ACTA DE JUNTA DE ACLARACIONES N°2

El motivo de la presente reunión es realizar la junta de aclaraciones N°2, correspondiente a: La licitación pública nacional número **09178002-006-18**, relativa a los trabajos de: **"CONSTRUCCIÓN DE MUELLE Y PATIO DE USO PÚBLICO PRIMERA ETAPA EN EL PUERTO DE LÁZARO CÁRDENAS, MICH."** de conformidad con lo establecido en la sección 1 DIFUSIÓN DE LA CONVOCATORIA, punto 1.3 INSTRUCCIONES PARA LA LICITACIÓN, numeral 6 VISITA AL SITIO DE REALIZACIÓN DE LOS TRABAJOS y con fundamento en lo señalado en los artículos 31 fracción IX de la Ley de Obras Públicas y Servicios Relacionados con las Mismas y 38 de su Reglamento, la visita al sitio de los trabajos se llevó a cabo el día **07 del mes de agosto del año 2018**, a las **9:30 horas**.

Plano
numero:
C-213
plano 13 de A

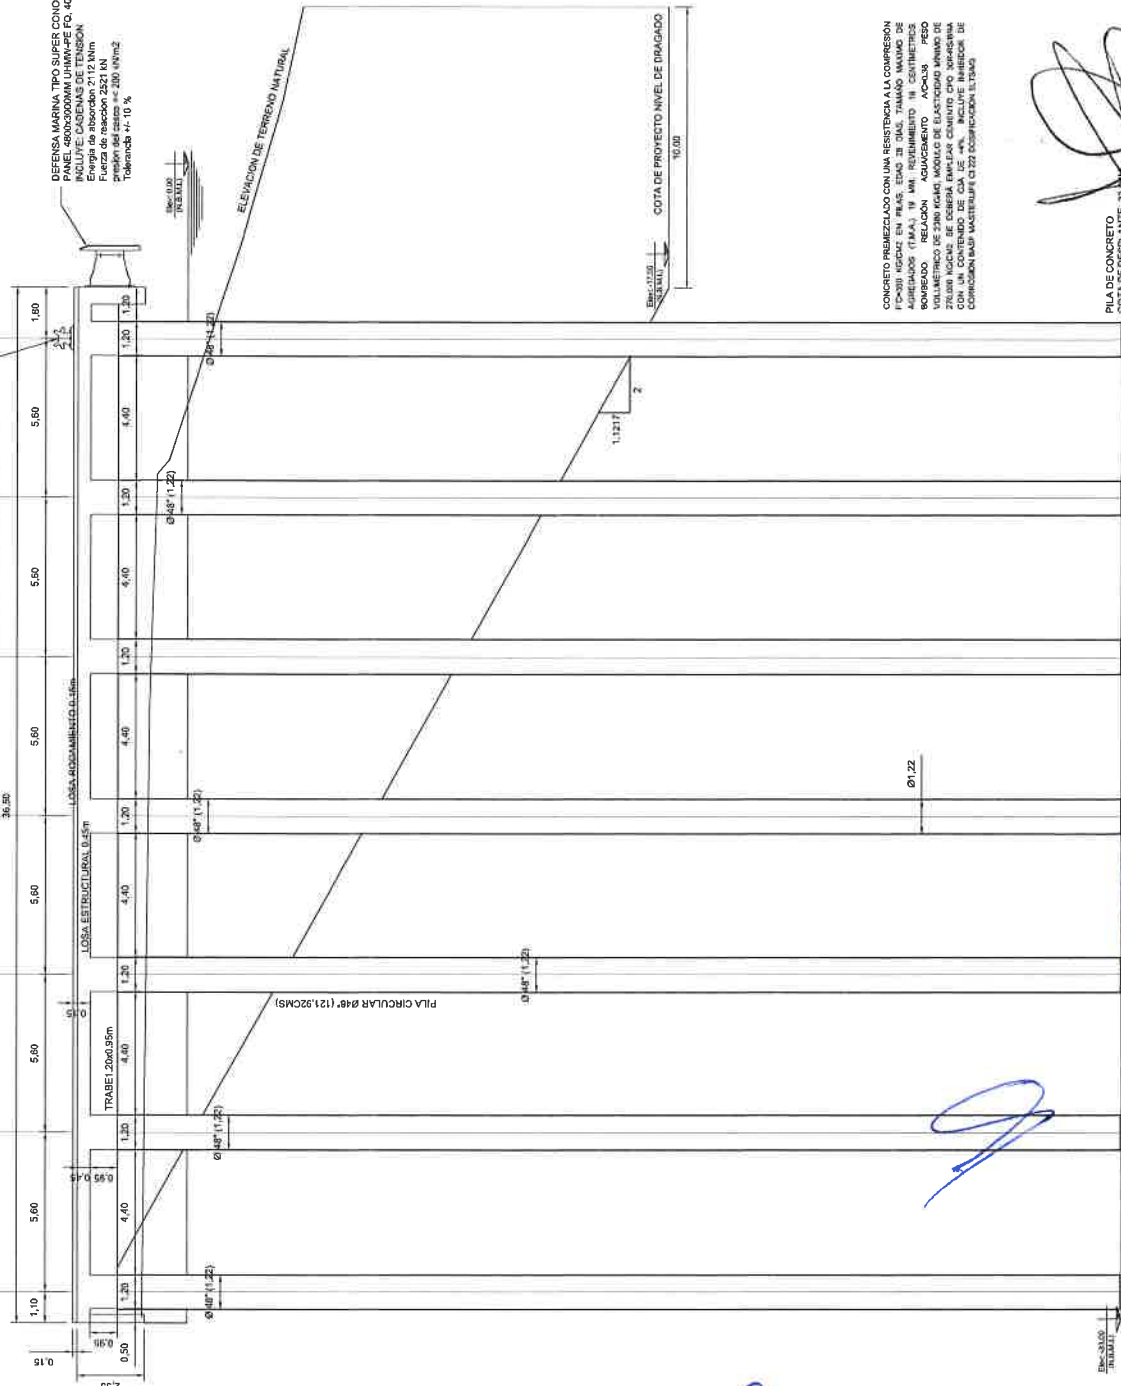
Pregunta No. 1:	Favor de indicar hasta que longitud y profundidad se realizaran los trabajos de perfilado, ya que en el plano entregado C-213, solo se indica el Talud por debajo del muelle, sin embargo se observa que en el lado agua solo se deberá perfilar hasta 10 metros, dejando así un talud vertical. Le solicitamos a la dependencia detallar dicha actividad e indicar los taludes que se llevaran en los 3 extremos del muelle (Frontal y laterales) al igual indicar quien será el responsable del perfilado más allá de los 10 metros.	Refiérase a las indicaciones de las especificaciones suministradas en esta Junta de aclaraciones 2. Se tiene considerado un volumen adicional a los 10 metros dentro de la cantidad del catálogo de conceptos.
Referencia en la CONVOCATORIA:	Catalogo de Conceptos: 1) Concepto numero 02 "PERFILADO DE NIVELACION DE TALUD EN PARAMENTO DE ATRAQUE H:V (2:1.1217) ..."	
Pregunta No. 2:	El acceso de los vehículos para la obra como Camiones de Carga, Camiones de Concreto, etc. Tendrán acceso preferente?. Debido al aforo en el puerto estos pueden tardar en el acceso al sitio de los trabajos. Le solicitamos a la dependencia indicar si tendrán acceso preferente dichos vehículos y favor de proporcionar un croquis de dichos accesos.	No habrá acceso preferente, el licitante deberá considerar dentro de su análisis las eventualidades citadas.

PREGUNTA No. 5.- En el plano C213 se muestra la cota de proyecto de nivel de dragado y su talud. ¿estos niveles son lo que se deben considerar en los trabajos del concepto No. 2 “Perfilados de talud en paramento de atraque”?

RESPUESTA No. 5. Refiérase a las indicaciones de los planos y especificaciones suministradas en esta Junta de aclaraciones 2.
